Formular de evaluare a condițiilor de accesibilitate a clădirilor publice

Categorii	Indicatori	Date colectate
Localitate, raion:	Soroca (Soroca)	
Adresa, strada, nr.:	str. Calea Baltului 87	
Instituția:	Liceul Teoretic "Ion Creanga", BESV 29/11	
Tipul instituției:	Instituție educațională	
Latitudinea:	48.153365 ,	
Longitudinea:	28.280607

Fig. V.23. – Exemplu de conformare a suprafețelor vitrate în cadrul foi de ușă și realizarea contrastului vizual

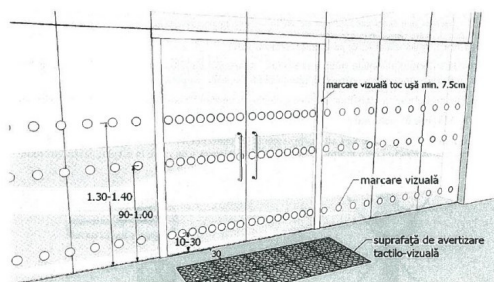
Categorii	Indicatori	Date colectate
	Dimensiuni ușă de intrare:	Dublă: 65 cm + 35 cm Standard: lumina ușii duble trebuie să fie de minim 90 cm Ușa mică din cea dublă se deschide
	Prag ușă de intrare:	Prag exterior și interior cu înălțimi de: 3 + 3 cm Standard: pragul trebuie să fie de maxim 2 cm
	Ușile de la intrare și din interiorul clădirii sunt dotate/marcate corespunzător cu semne contrastante:	Nu Standard: este o diferență de culoare contrastantă (culori închise / culori deschise) între perete și podea

Fig. V.1 Buzunare la coridoare /p.47/

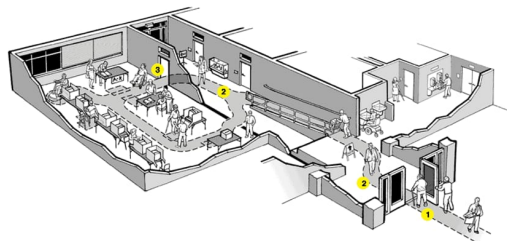
Coridoare:	Da
Lățimea coridorului (în cel mai îngust loc) este peste 150 cm?	Nu
Lățime (dacă este cazul, în cel mai îngust loc):	120 cm , nu există buzunare la coridoare Standard: Lățimea minimă a coridorului ar trebui să fie de cel puțin 150 cm), Dacă coridorul este îngust (până la 180 cm)
Trepte:	Nu
Pardoseala/podeaua în coridor este suprafață accesibilă:	Da
Suprafață alunecoasă:	Nu
Bariere/obstacole:	Nu
Culori contrastante (este o diferență de culoare contrastantă (culori închise / culori deschise) între perete și podea):	Da
Iluminare bună (lumină de zi și lumină artificială) pe hol și pe culoarele principale:	Da

Fig. V.42.a Aranjarea unei cabine WC adaptate - tip A

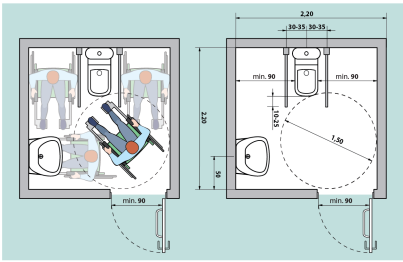
Grup sanitar în exterior:	Nu
Grup sanitar în interior:	Da . La Parter
Există indicatoare pe coridoare și pe ușă, care semnalează grupul sanitar accesibil:	Nu
Ușa de intrare WC interior, lățime:	85 cm Standard: ușa trebuie să fie de minim 90 cm
Prag ușă de intrare:	Prag cu înălțimea: 3 cm Standard: maxim 2 cm
Dimensiuni grup sanitar:	180 cm x 270 cm Standard: minim 160 x 180 cm
Dimensiuni cabină WC:	90 cm x 90 cm Standard: minim 160 x 180 cm
Prag ușa cabină WC:	Prag cu înălțimea: 35 cm Standard: maxim 2 cm
Tipul vasului WC:	Vas wc turcesc
Vasul WC are bare de suport:	Nu
Mecanismul de scurgere a apei este:	Integrat în perete
Lavuar/chiuveță:	Da , înălțimea de: 85 cm Standard: h - 85 cm
Este spațiu liber sub lavoar:	Da , dimensiunea de: 35 cm Standard: minim 67 cm
Este uscător de mâini:	Nu
Întrerupătoarele sunt poziționate la o înălțime de 80 până la 110 cm de la podea:	Nu
Toaleta este echipată cu sistem/buton de alarmă:	Nu

În toaletă sau cabine există cuier pentru haine:	Nu
Culori contrastante:	Da Standard: este o diferență de culoare contrastantă (culori închise / culori deschise) între perete și podea
Colacul de WC este de o culoare contrastantă cu vasul de WC:	Nu
Iluminare bună (lumină de zi și lumină artificială) în WC:	Da
